仕様変更と販売中止のご案内

φ30 HN2P 形角形表示灯

φ30 HN2P 形角形表示灯・内蔵 LED 球の仕様変更と保守用部品の一部機種の販売中止についてご案内いたします。

製品 (完成品)	保守用 LED 球
形番	HN2P-1①4②③	LETDB-2④
外観

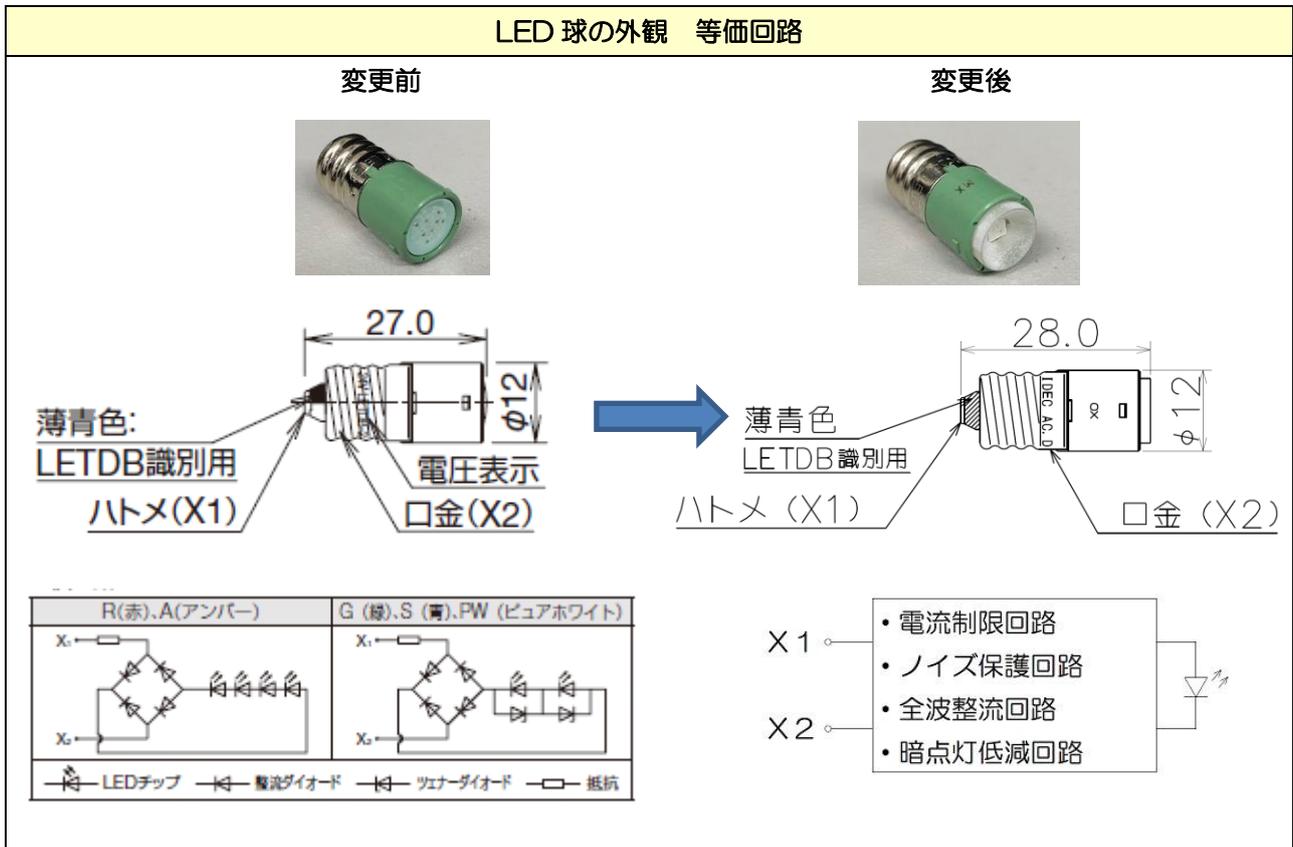
内蔵 LED 球の形番・外観を以下のように変更します。

LED照光の定格/LED球形番						
定格使用電圧	AC/DC24V					
使用電圧範囲	AC/DC24V±10%					
製品の照光色	R (赤)	A (アンバー)	G (緑)	S (青)	Y (黄)	JW (ピュアホワイト)
LED球の発光色	変更前	赤	アンバー	緑	青	ピュアホワイト
	変更後	アンバー		緑	青	ピュアホワイト
定格電流	変更前	15mA	15mA	15mA	15mA	15mA
	変更後	14mA		8mA	10mA	7mA
LED球形番	変更前	LETDB-2R	LETDB-2A	LETDB-2G	LETDB-2S	LETDB-2PW
	変更後	LETDB-2AN		LETDB-2GN	LETDB-2SN	LETDB-2PWN

変更前後点灯状態の比較

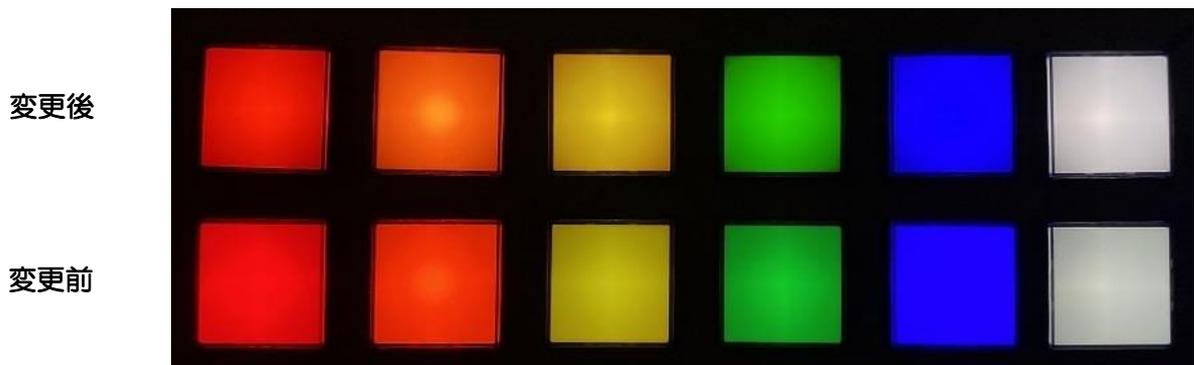
使用 LED チップの調達性向上を目的として LED 光源の見直しを実施しました。
